DETERMINAZIONE DEL DIRIGENTE SEZIONE AUTORIZZAZIONI AMBIENTALI 6 novembre 2023, n. 428

[ID: 7766] Valutazione di Impatto Ambientale ai sensi dell'art.23 del D. Lgs.152/2006 relativa al progetto P1388 - Progetto Definitivo - "Progetto per la realizzazione della rete idrica dell'abitato di Castellaneta e potenziamento del serbatoio" – Proponente: AQP S.p.A. -

Parere ai fini idraulici.

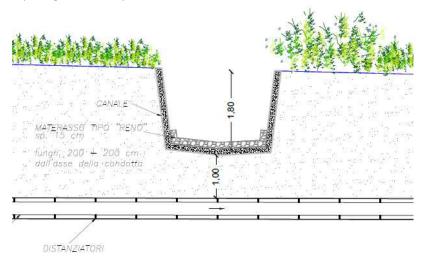
Tali interferenze saranno risolte dal *Proponente* mediante tecniche no-dig (cfr. pag. 24 dell'elaborato A.10 – *Relazione compatibilità idrologica e idraulica*), al fine di ridurre la perturbazione dell'alveo fluviale e di garantire un ricoprimento sopra la generatrice superiore di almeno 1,00 metro.

Come rappresentato in figura, sul fondo dell'alveo esistente – a protezione dello stesso – è prevista la realizzazione di un intervento antierosivo mediante la posa in opera di materasso tipo "Reno" di spessore 15 cm, a causa di condizioni di trascinamento maggiori che potrebbero verificarsi durante eventi di piena bicentenari, che potrebbero dar luogo a fenomeni di erosione al fondo con rischio di messa a nudo o di scalzamento della condotta in progetto (cfr. pag.24 dell'elaborato "A.12 – Relazione sul censimento e risoluzione interferenze").

- I materassi in rete metallica dovranno essere certificati secondo le "Linee guida per la redazione dei capitolati per l'impiego di rete metallica a doppia torsione" della Presidenza del Consiglio Superiore dei Lavori Pubblici – Servizio Tecnico Centrale – Maggio 2006.

- La società Proponente avrà l'onere di controllare periodicamente lo stato di conservazione e manutenere le opere da essa eseguite sul fondo dell'alveo dei canali interferenti con la condotta idrica, al fine di garantire il buon funzionamento delle stesse e ad evitare fenomeni di erosione in alveo.
